リコール届出一覧表

リコール届出日：平成22年 1月25日

リコール届出番号	2456	リコール開始日	平成22年 1月26日
届出者の氏名又は名称	スズキ株式会社 代表取締役 鈴木 修 問い合わせ先：お客様相談室 TEL 0120-402-253		
不具合の部位（部品名）	その他の装置（ロープフック）		
基準不適合状態にあると認める構造、装置又は性能の状況及びその原因	右側サイドゲートのロープフックの溶接が不適切なため、サイドゲートとの溶接強度が不足しているものがある。そのため、使用過程で当該フックが脱落し、最悪の場合、積載物が落下するおそれがある。		
改善措置の内容	全車両、右側サイドゲートを点検し、対象となるものはサイドゲートを良品と交換する。		
不具合件数	0件	事故の有無	無し
発見の動機	社内からの情報による。		
自動車使用者及び自動車分解整備事業者に周知させるための措置	<ul style="list-style-type: none"> ・使用者：ダイレクトメールまたは電話等で通知する。 ・自動車分解整備事業者：日整連発行の機関誌に掲載する。 ・改善実施済車には、運転者席側ドア開口部のドアストライカー付近にNo.2456のステッカーを貼付する。

改善箇所説明図

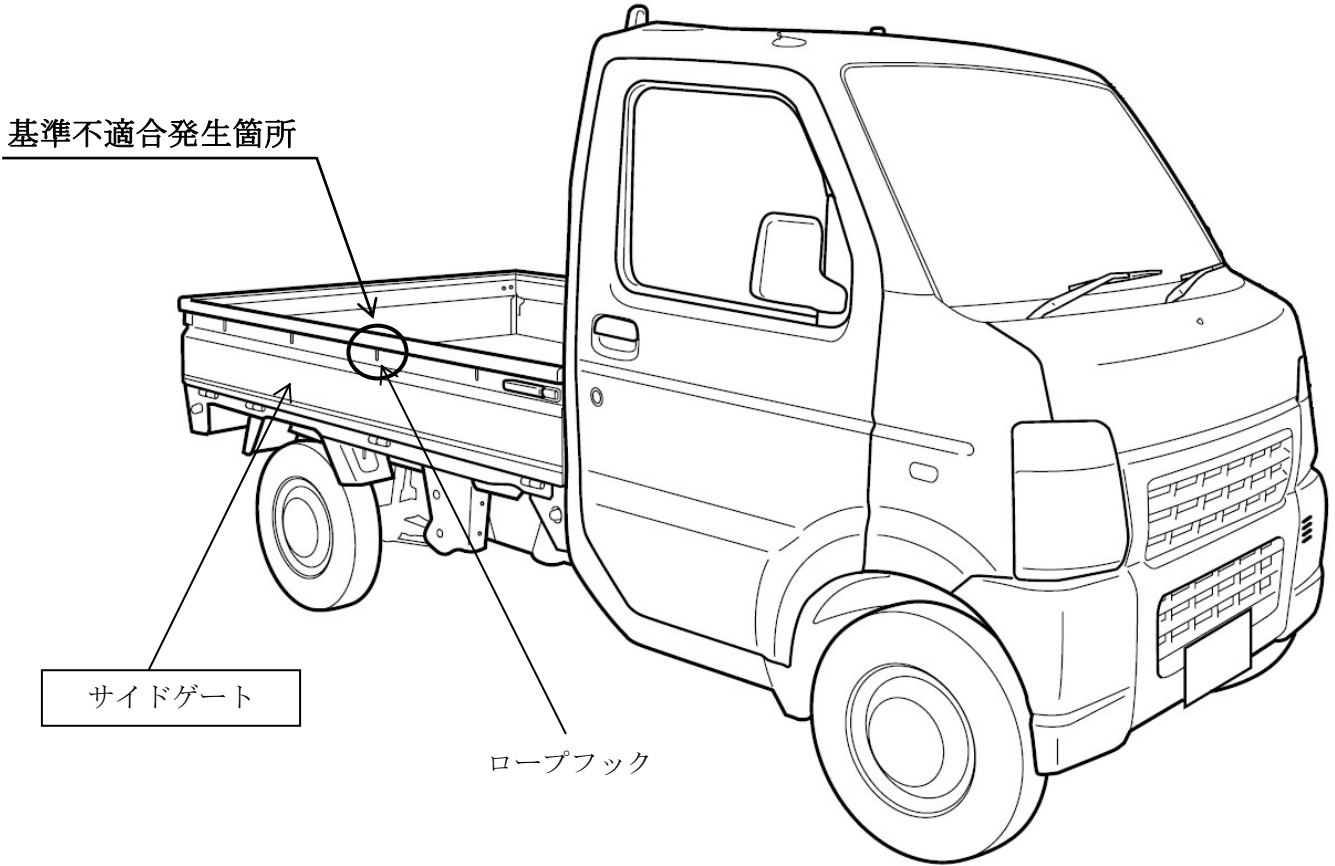
右側サイドゲートのロープフックの溶接が不適切なため、サイドゲートとの溶接強度が不足しているものがある。そのため、使用過程で当該フックが脱落し、最悪の場合、積載物が落下するおそれがある。

全車両、右側サイドゲートを点検し、対象となるものはサイドゲートを良品と交換する。
